第 15 回 九頭竜川水系足羽川ダム 事業費等監理委員会資料

—足羽川ダム建設事業—

令和 4年 7月 28日

足羽川ダム工事事務所

指摘事項①

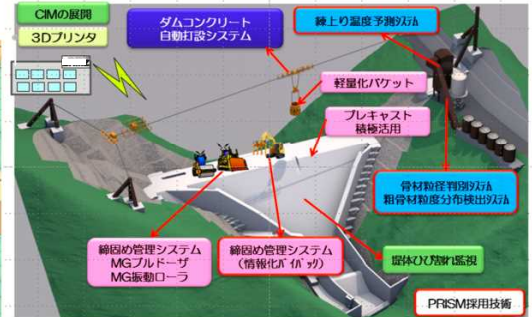
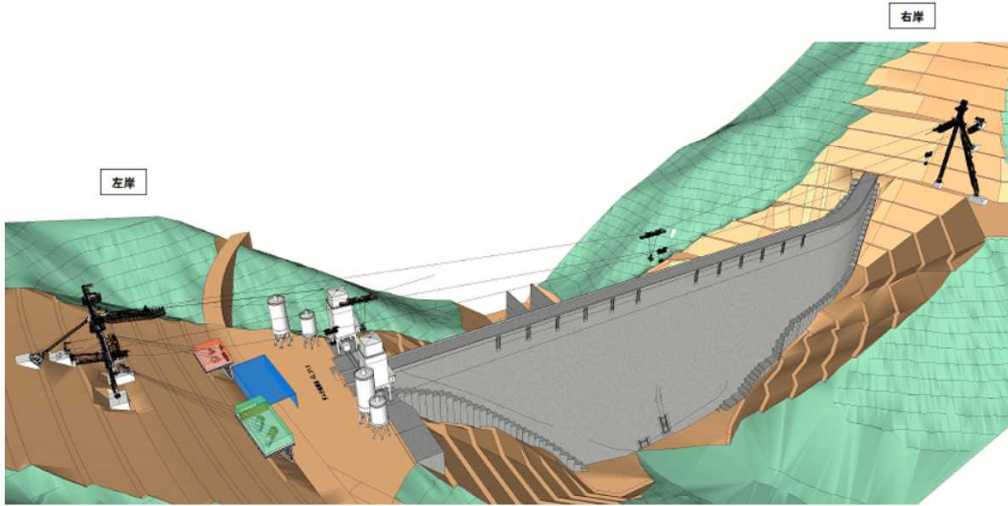
ダム本体設計については、流水型ダムである足羽川ダムの特徴を考慮するとともに、新技術・新工法を踏まえた、コスト削減・工程短縮の検討を行うこと。ダム本体の基礎掘削、堤体打設について、新技術等も活用しコスト削減に努めること。**足羽川ダム本体建設工事におけるDX活用の効果を定量的に評価できるように検討すること。**

- 堤体打設において、『ダムコンクリート自動打設システム』等のDX活用を検討。
- グラウチング施工において、透水性、注入セメント量を立体で確認出来るDX活用を検討。

指摘事項③

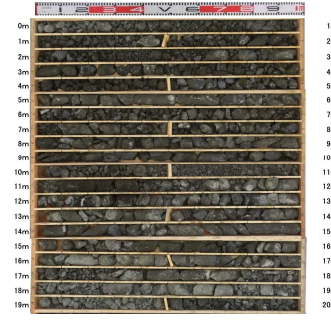
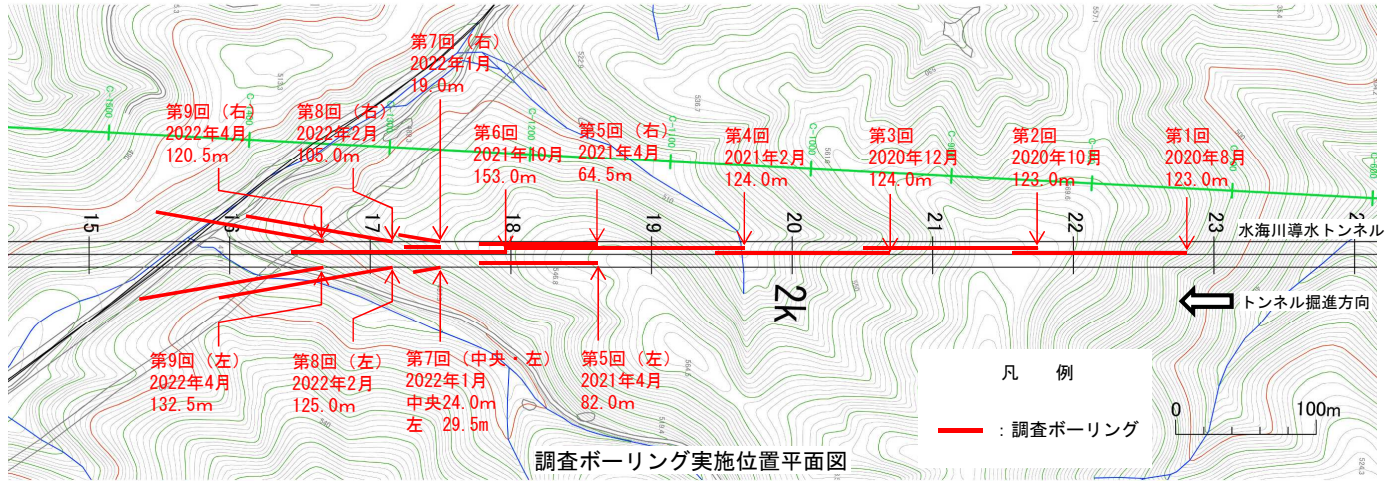
水海川導水トンネルの2期工事において、1期工事の施工実績など、既存の調査結果を踏まえ、トンネル技術の専門家の意見も聞きながら、引き続き対策を検討する。
水海川導水トンネルの施工における地質状況を把握するため、追加調査を充実させること。

- 安全に工事を進めることを前提に、施工方法及び地下水への影響等について、専門家から技術的な指導、助言を得るため、令和2年10月16日に「水海川導水トンネル技術検討委員会」を設置。これまで3回開催。
- 第3回水海川導水トンネル技術検討委員会(令和3年11月30日)
 掘削として、温見断層影響領域に入っていると考えられる現状を確認。今後の施工方針について、技術的な指導、助言を得る。また、高透水ゾーンにおける施工については、「減水注入工法」を基本に検討することが妥当と考える。
- 第9回足羽川ダム環境モニタリング委員会(令和3年12月8日)
 水海川導水トンネルの高透水ゾーンの施工方針(案)については、導水トンネルのこれまでの地質条件を踏まえ、工事中の水環境への負荷がかかる期間が想定より長くなる可能性がある中で、環境負荷の期間の短縮が期待できる減水注入工法を基本に検討することが妥当と考える。

指摘事項⑥

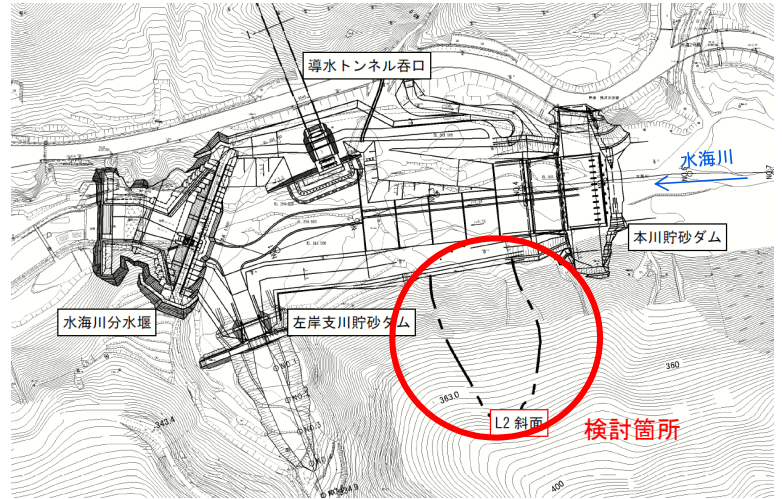
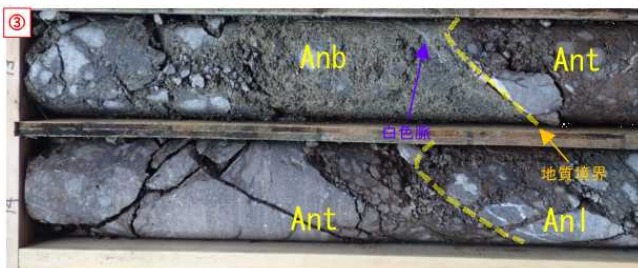
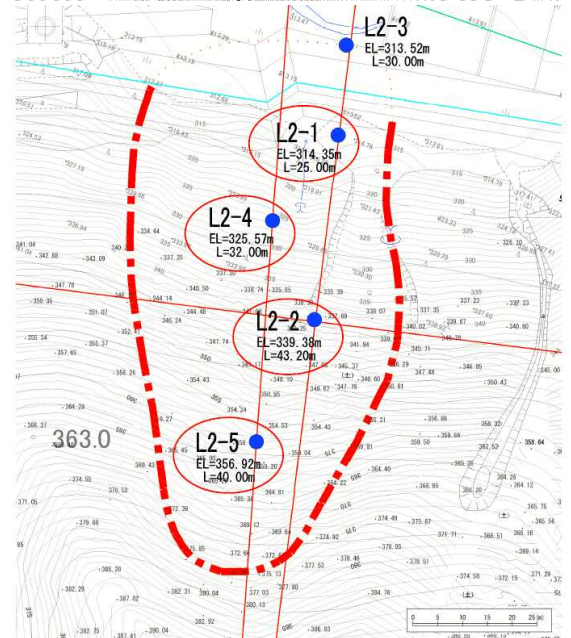
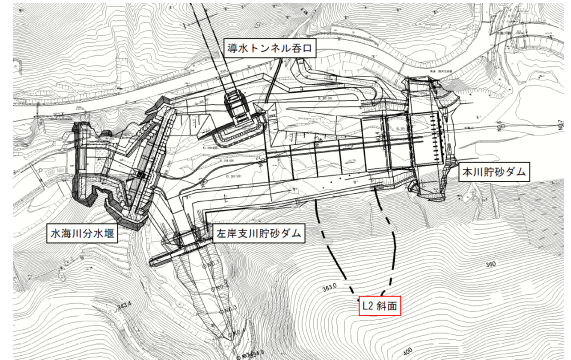
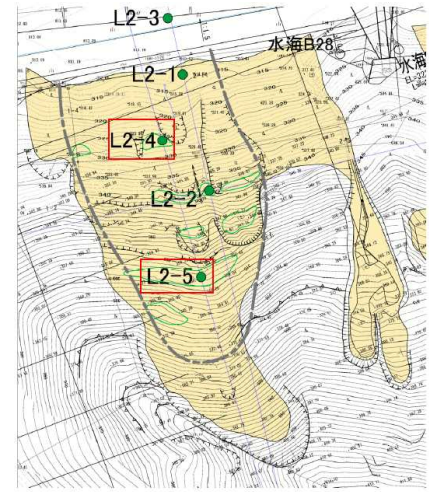
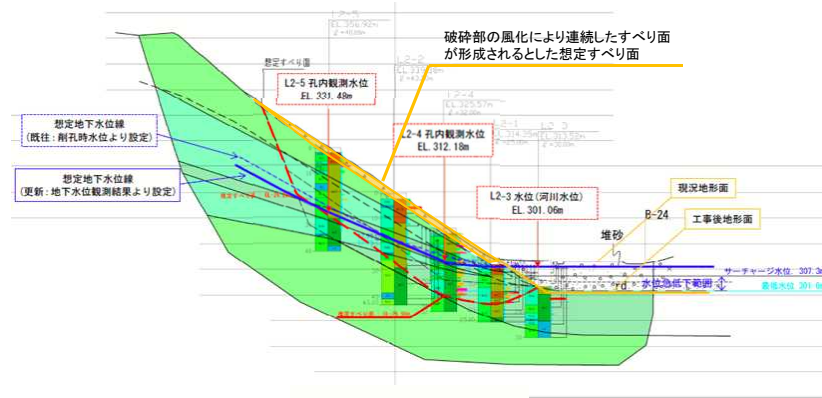
水海川分水施設での法対策については、水海川での水位変動を把握し、検討を行うこと。

- ボーリング調査、斜面状況の現地確認及び地下水位観測の結果を踏まえ、対策工は不要と判断。

- ・右図に示す5箇所ではボーリング調査を実施。
- ・ボーリングコア観察の結果、地すべりブロック内の破碎部の多くの箇所では、白色脈や地質境界などの岩盤の初生的な構造が乱されずに残存していることを確認した。
- ・これより、L2斜面に分布する破碎質な岩盤は、地すべりによって形成されたものではなく、岩盤(安山岩質自破碎状溶岩)形成時における初生構造である可能性が高いと評価。

- 対象斜面の地質は自破碎溶岩が主体となり、破碎部の風化による連続したすべり面が形成されることも想定。
 - このため、仮に破碎部が連続した場合の斜面安定性について確認。
 - 定常地下水位を把握することを目的に、2020.5～2021.12の期間、対象斜面のボーリング孔2箇所(L2-4孔、L2-5孔)において地下水位観測を実施。
 - 地下水位観測結果より、地下水位を想定し、斜面安全率を試算した結果、**施工中、施設完成後(運用後の水位変動)に対して所定の安全率を確保できることを確認。**
- ⇒ 対策工を不要と判断

指摘事項⑦

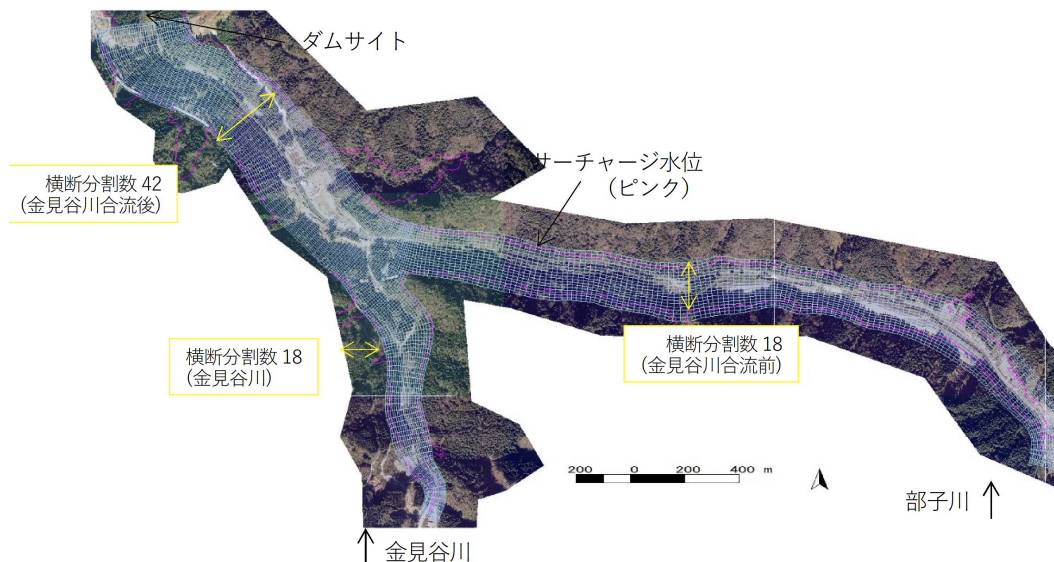
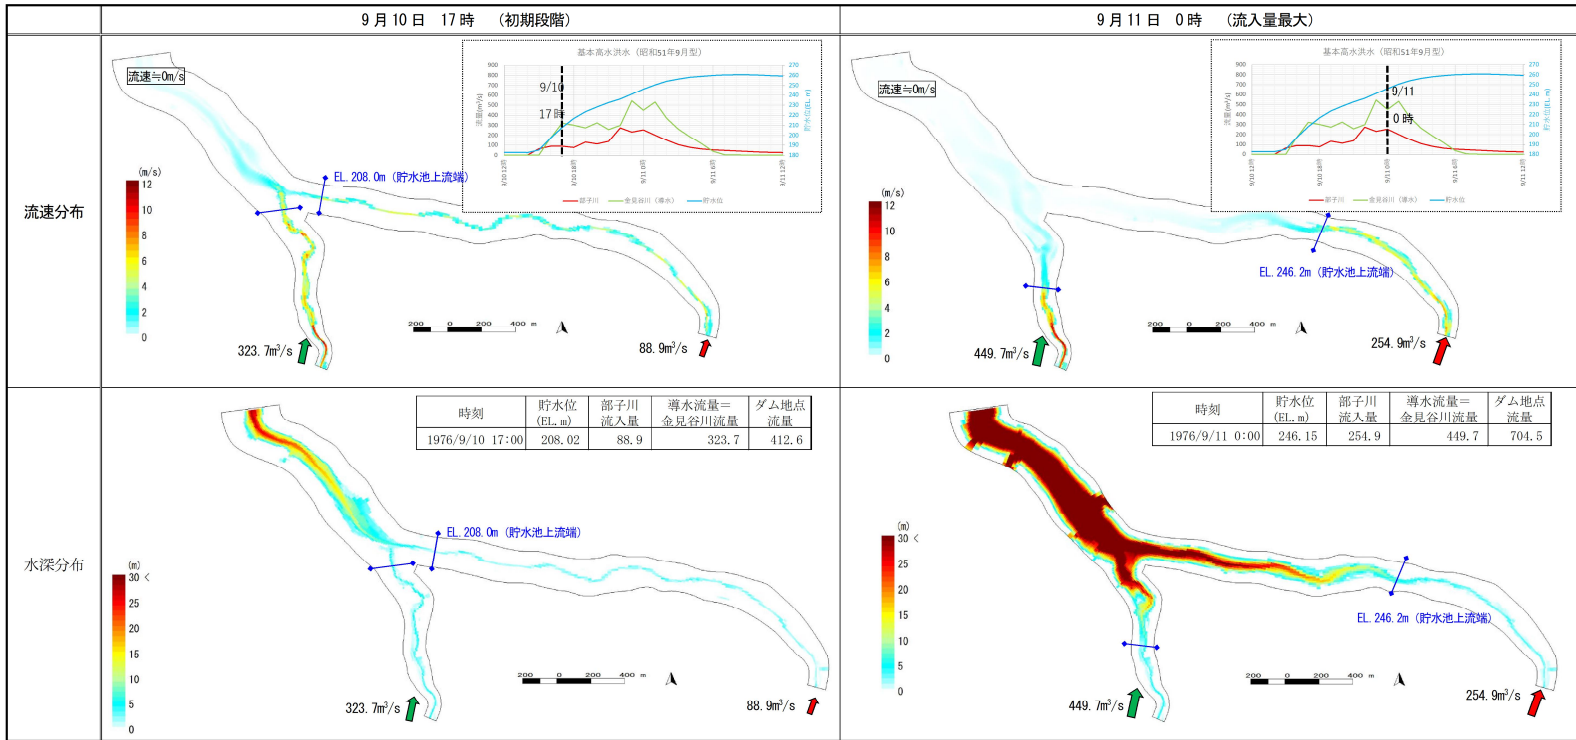
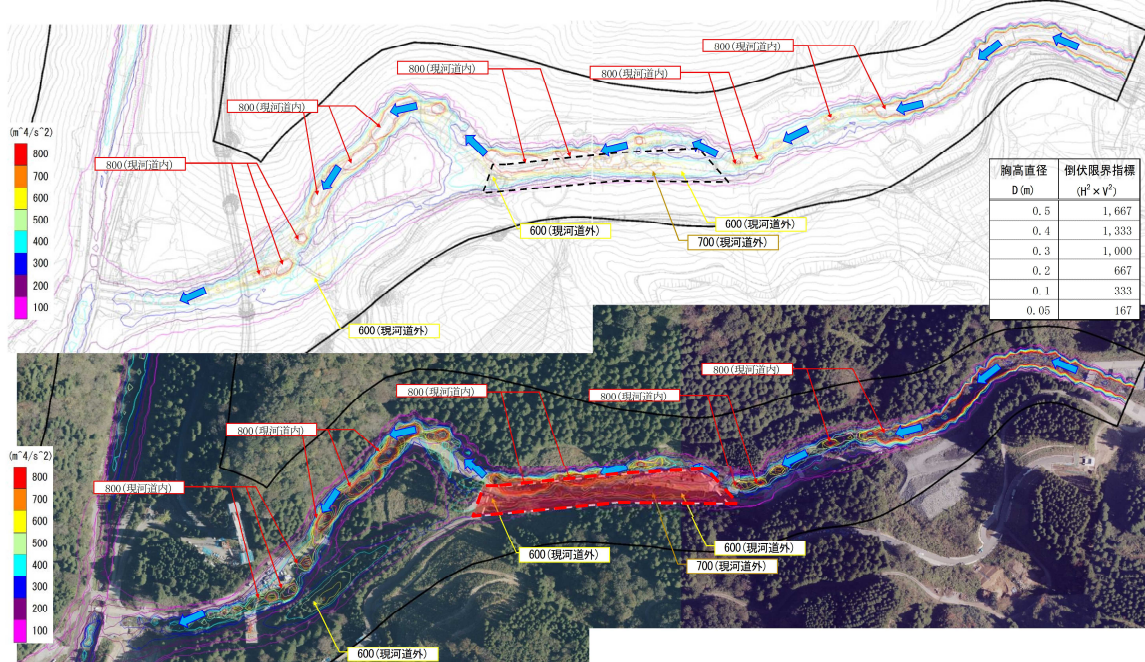
流木の発生源対策について、引き続き検討すること。

- 洪水調節池内に発生する流速は、水深が浅い状態では流速が大きいですが、湛水すると流速が急速に減少し、立木が倒木しない。
流速と水深の解析結果から、定期的な伐採等の管理が必要な箇所を抽出した。

- ・洪水調節池内に発生する流速は浅い状態では流速が大きいが、湛水すると流速が急速に減少し、立木が倒木しない。
- ・洪水調節池をモデル化し、2次元不定流で調節池内に発生する水深、流速を求め、立木が流木化する範囲を想定した。解析の結果、立木が倒れ流木化する可能性がある範囲は、調節池内のごく限られた箇所のみであり、当該箇所は、予め伐採することで立木が流木化することを防ぐ。

- 洪水調節池に生起する流速と水深を解析で求め、流速と水深から求まる流体力モーメント(立木を倒そうとする力)と立木が持つ倒伏限界モーメント(抵抗する力)の関係から、以下の関係となる部分を抽出し、定期的な伐採等の管理が必要な箇所とした。
